Projet de parc éolien de Mont Benhaut

Février 2021

**Mémoire en réponse à l'Avis de la Mission
Régionale d'Autorité environnementale
Hauts-de-France**

Carte 1 : Evolution du contexte entre 2016 et 2020 (Source : Amure, 2021)

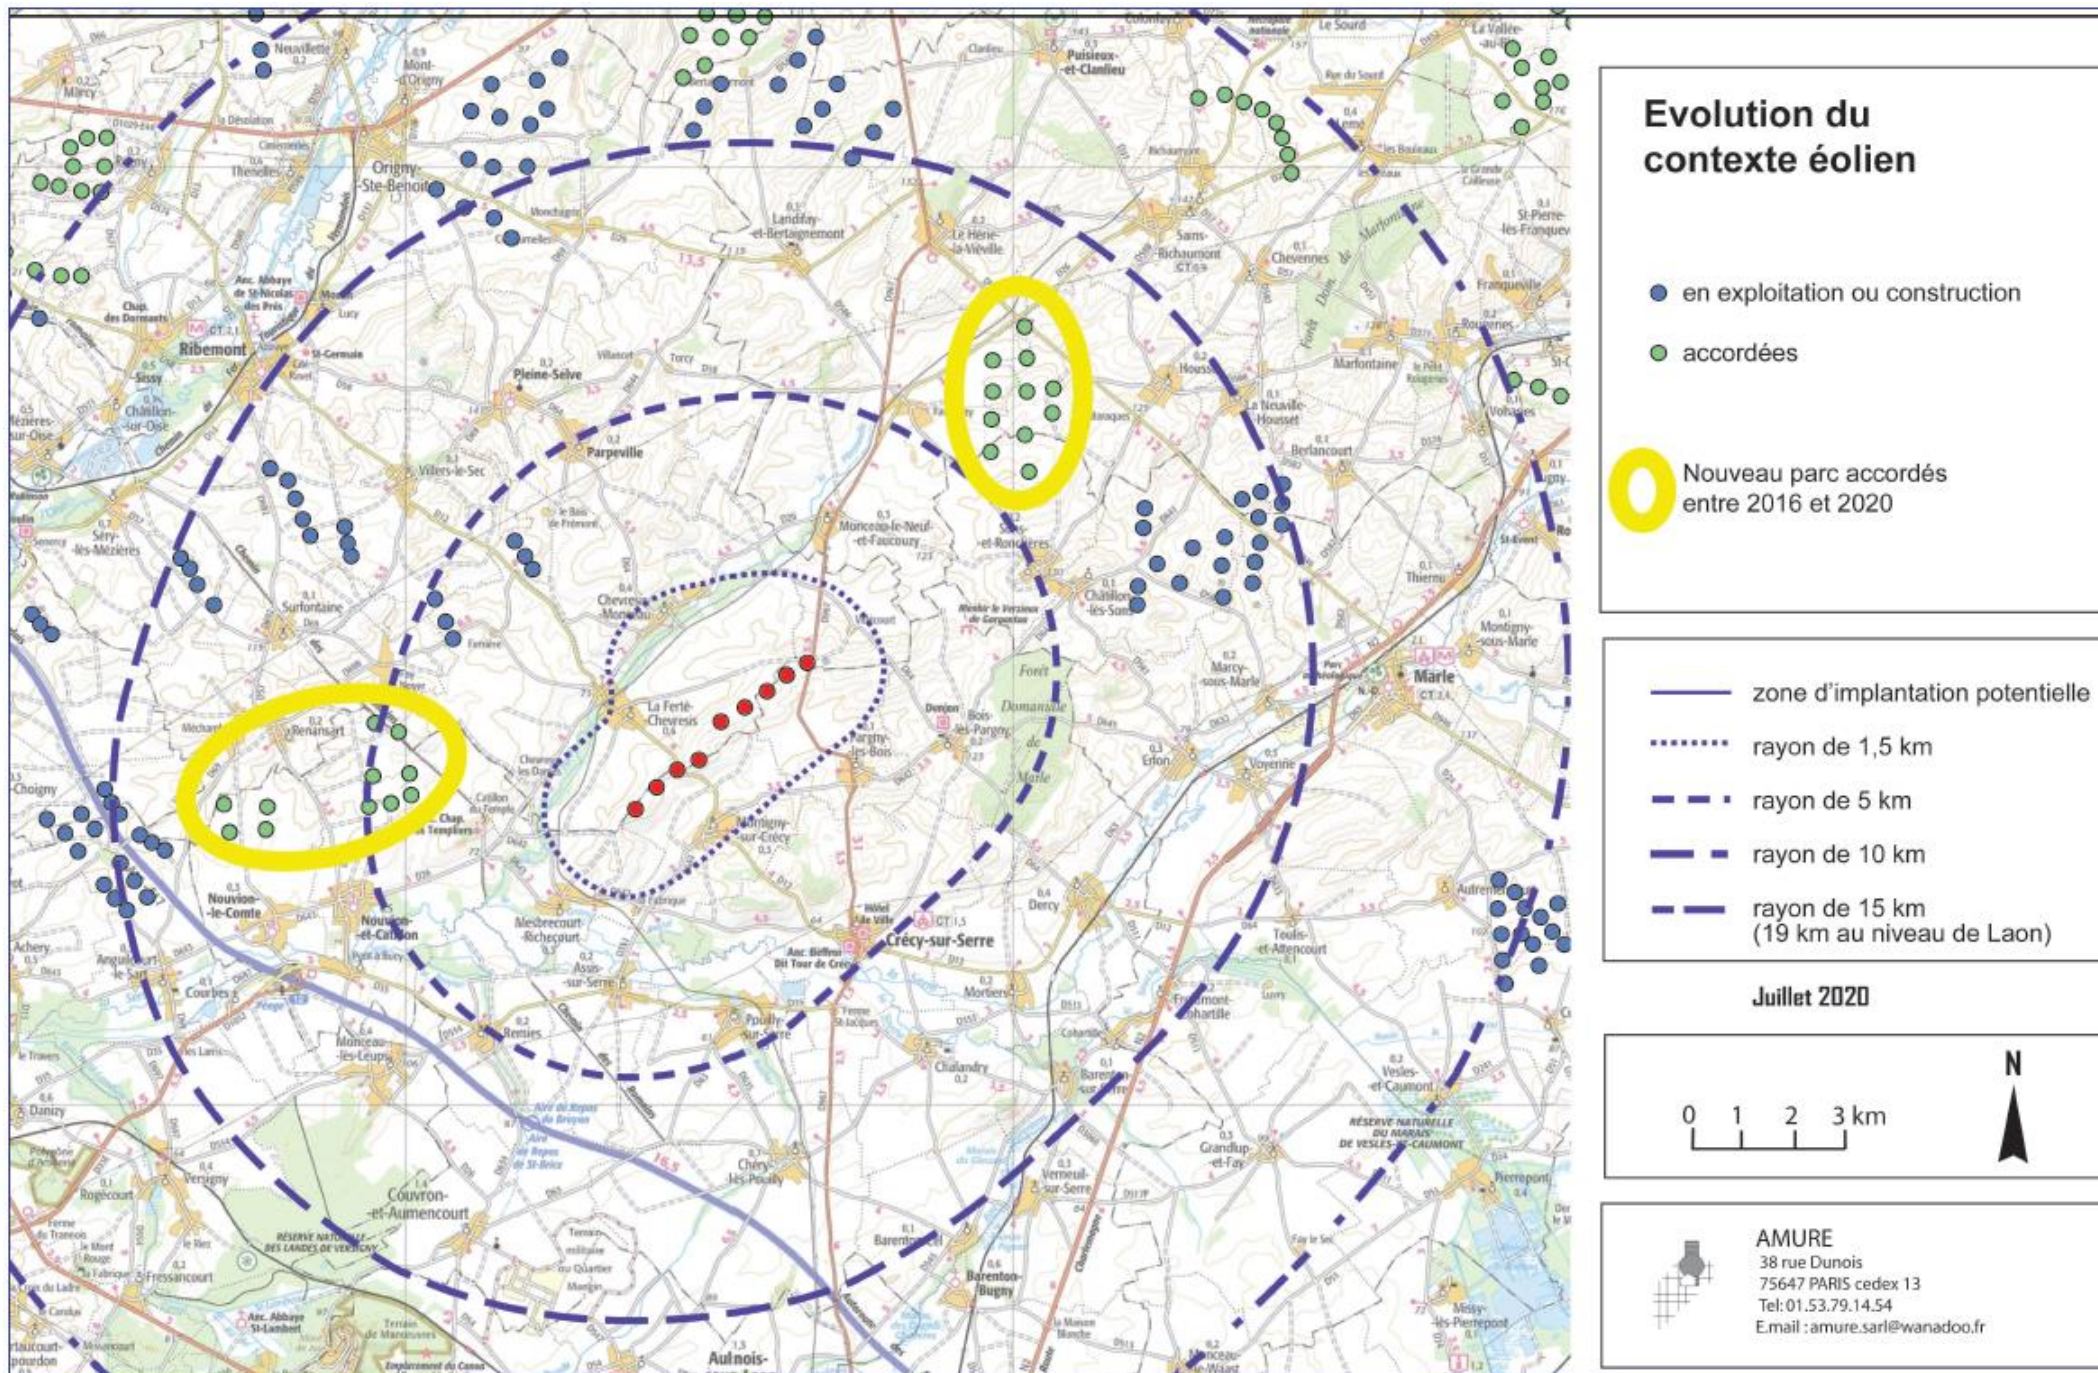
L'autorité environnementale recommande d'actualiser le volet paysage de l'étude d'impact avec de nouvelles analyses de saturation visuelle et des nouveaux photomontages.

La comparaison entre l'analyse théorique menée en 2016, et la nouvelle analyse effectuée avec le contexte de 2020 (avec les nouveaux parcs construits et accordés) permet de préciser que **l'évolution est modérée**, malgré les projets dans le secteur.

En effet, seuls deux parcs éoliens ont été accordés entre 2016 et 2020 dans le rayon de 10km autour des villages proches du projet (cf. carte ci-contre) :

L'évolution se révèle modérée, malgré la présence de deux nouveaux parcs accordés à proximité du projet (Les Nouvions et les Ronchères).

En effet, l'analyse théorique montre que l'évolution du contexte éolien (les deux nouveaux parcs accordés à proximité du projet), met les villages de la Ferté-Chevresis et Monceau-le-Neuf, en risque de saturation ; Chevresis-Monceau, qui était déjà en risque de saturation, le reste dans le nouveau contexte éolien. Les autres villages ne se trouvent pas en risque d'effet d'encerclement.

Mais l'examen du contexte et celui des photomontages à 360° permettent de voir que l'effet d'encerclement n'est pas à craindre depuis ces trois villages, même en prenant en compte les parcs en instruction, car les masques sont nombreux : relief, construction, boisements des vallées.

Carte 2 : Cartographie des habitats (source : Calidris, 2015)

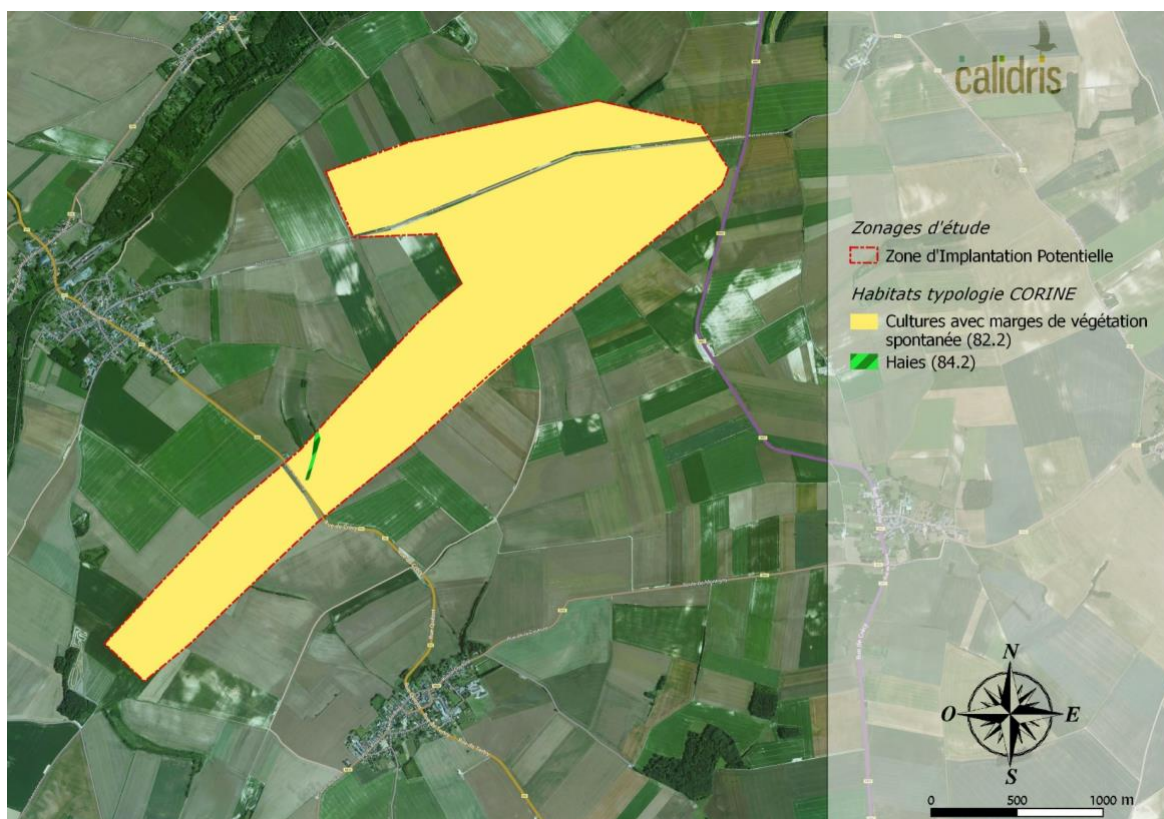
L'autorité environnementale recommande d'actualiser le volet écologique de l'étude d'impact

Une expertise des habitats naturels a été réalisée le 1^{er} février 2021. Cette expertise permet de mettre à jour la carte des habitats naturels dont l'inventaire avait été réalisé initialement en 2015 et de montrer ainsi l'évolution des habitats naturels sur la zone de projet. En fonction des évolutions notées, il sera possible de confirmer ou d'infirmer les conclusions du porter à connaissance sur l'évolution du cortège d'espèces présentes sur le site. En 2017, au cours de l'enquête publique, le projet a été modifié. Afin de prendre en compte l'avis de la commune de Chevresis-Monceau et de certains de ces habitants, quatre éoliennes (E10, E11, E12 et E13) ont été supprimées par mesure de réduction d'impact.

Lors de la visite de site réalisé en février 2021, aucune modification notable n'a été observée en comparaison avec les inventaires de 2015. On peut seulement signaler que la visite de terrain du 1^{er} février 2021 a permis de cartographier deux lambeaux de haies qui ne l'avaient pas été en 2015 du fait de leur caractère embryonnaire. Ces haies qui occupent un linéaire très limité sont situées au nord de la ZIP, le long d'un chemin. Des prises de vues du site sont présentes dans l'étude complète en annexe
